OBRA: DATA CENTER

INSTITUTO: CIUDAD UNIVERSITARIA

EXPEDIENTE N° REC-1131712-22

CIRCULAR CON CONSULTA N°3

UNIVERSIDAD NACIONAL DEL LITORAL DIRECCION DE OBRAS Y SERVICIOS CENTRALIZADOS PROGRAMA DE PLANIFICACION EDILICIA
OBRA: DATA CENTER UNL
PLANO: ARQ 01 DET 02 - UBICACION VIGAS H°A°

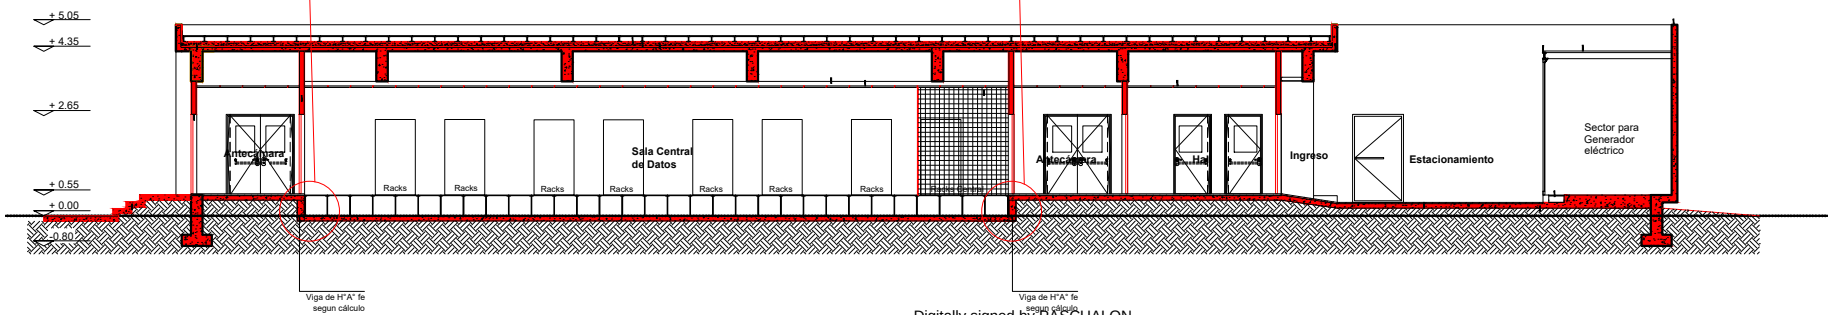
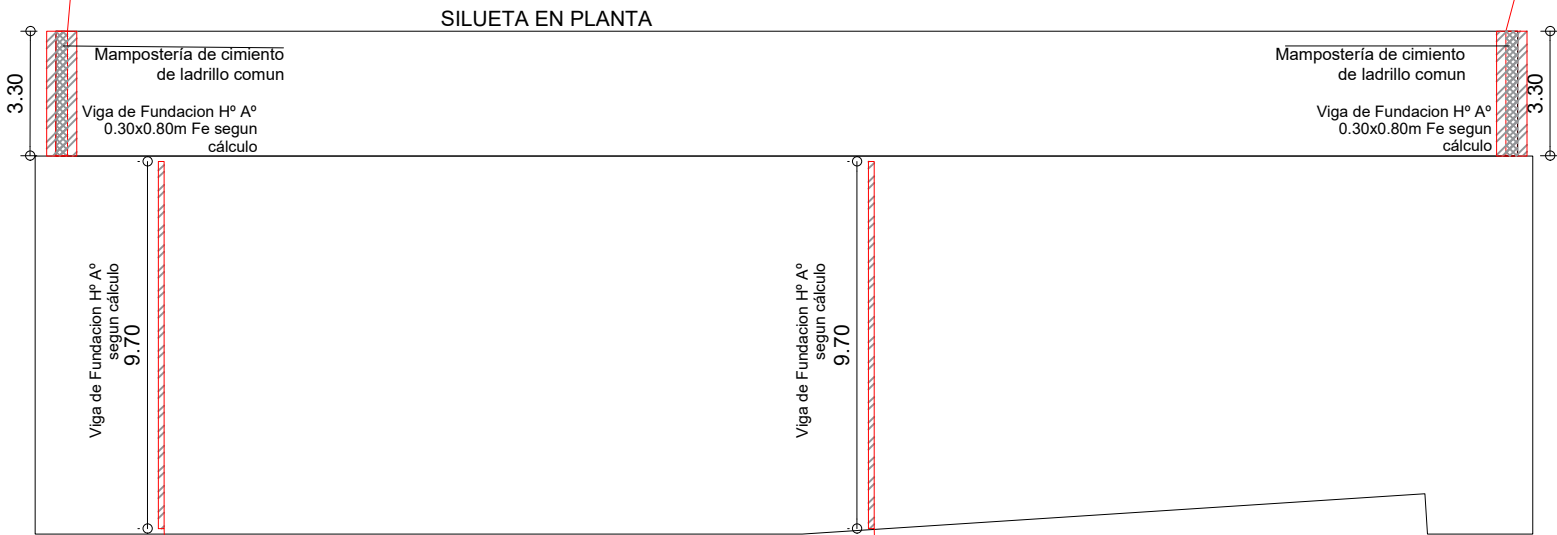
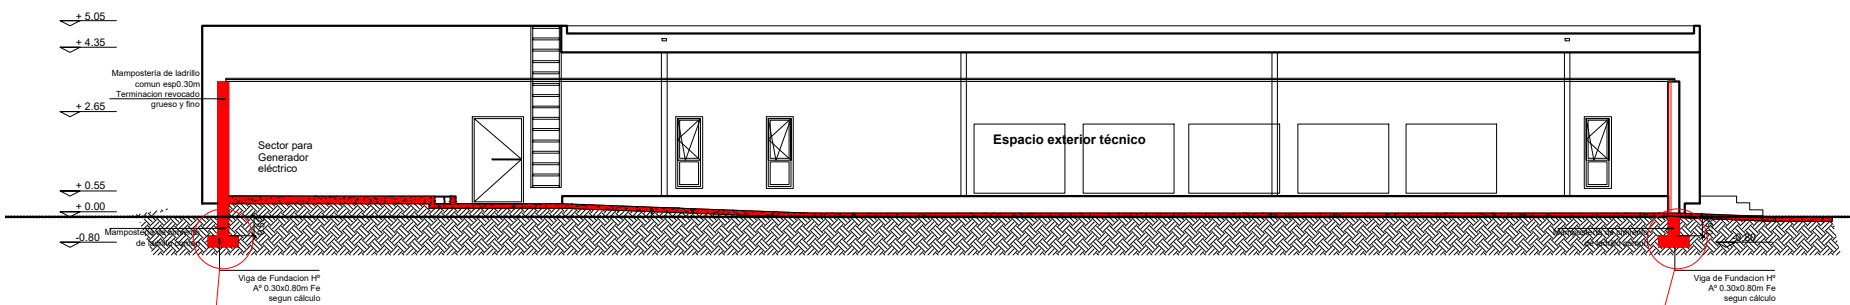
ITEM 3.08 Otros componentes estructurales HºAº - Hº H30 / Aº ADN420:A que componente estructural hace referencia? Enviar planimetrías correspondientes.

ITEM 4.01 Mampostería de ladrillos comunes en cimientos:No se encuentra en planimetrías ubicación y medidas de los mismos.

Se refiere a las Vigas de Fundación que no están contempladas en la estructura de la “caja” de Data Center. Se agrega el plano ARQ 01 DET 02 UBICACIÓN DE VIGAS DE HºAº Y MAMPOSTERIA DE CIMIENTO.

Se agrega el plano ARQ 01 DET 02 UBICACIÓN DE VIGAS DE HºAº Y MAMPOSTERIA DE CIMIENTO.
